**Annexe : Réponse au préconisation SDIS 45**

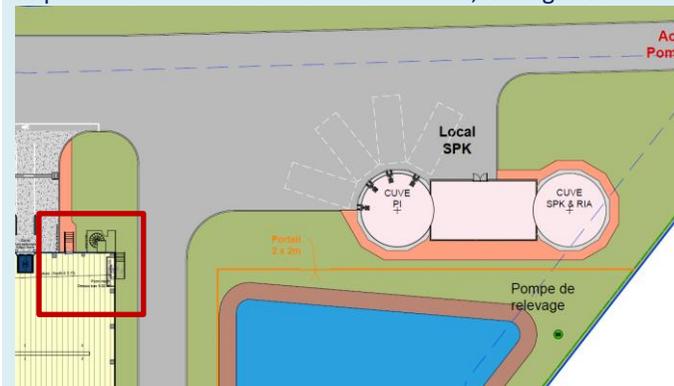
Prescription SDIS	Réponse FM France
<p>1. Implanter des poteaux d'incendie de 150 mm disposant de deux raccords de 100 mm et d'un raccord de 65mm. La pression des poteaux d'incendie devra être de 6 bars maximum. Ces poteaux devront avoir un débit de 120 m3/h minimum unitaire.</p>	<p>La préconisation sera prise en compte lors de la construction.</p>
<p>2. Indiquer au moyen d'une signalétique le degré coupe-feu du mur séparatif à l'extérieur des 2 façades.</p>	<p>La signalétique sera mise en place lors de la construction</p>
<p>3. Numéroté les cellules en façade permettant aux sapeurs-pompiers leur repérage à l'extérieur.</p>	<p>La signalétique sera mise en place lors de la construction</p>
<p>4. L'aire d'aspiration de la réserve incendie de 960 m3 devra permettre la mise en aspiration simultanée de 4 engins-pompe, et disposer de 8 lignes d'aspiration fixes conformément aux fiches n°12 et 13 du Règlement Départemental de Défense Extérieure Contre l'Incendie du Loiret.</p>	<p>Modification apporté dans les différents plans permettant de répondre à la préconisation.</p>

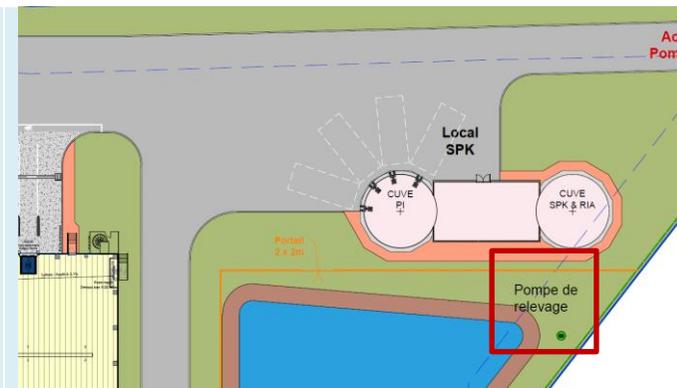
6. Implanter a minima un 2ème escalier extérieur d'accès à la toiture. Sa localisation sera au mieux diamétralement opposée au 1er. Ces escaliers permettent notamment aux sapeurs-pompiers d'acheminer du matériel d'extinction en toiture en cas de besoin.

7. Prévoir une vanne en aval du bassin étanche de rétention de sorte que sa fermeture (asservie au déclenchement de l'extinction automatique incendie), permette de contenir les eaux incendie polluées dans le bassin de rétention étanche.

Implantation d'un second escalier au nord, à l'angle de la cellule 5.

La vanne en aval du bassin est la pompe de relevage qui permet de mettre en rétention les eaux et qui est asservie au déclenchement de l'extinction automatique incendie. Cette vanne était déjà indiquée dans le plan masse réseau et a été ajoutée dans le plan de masse.
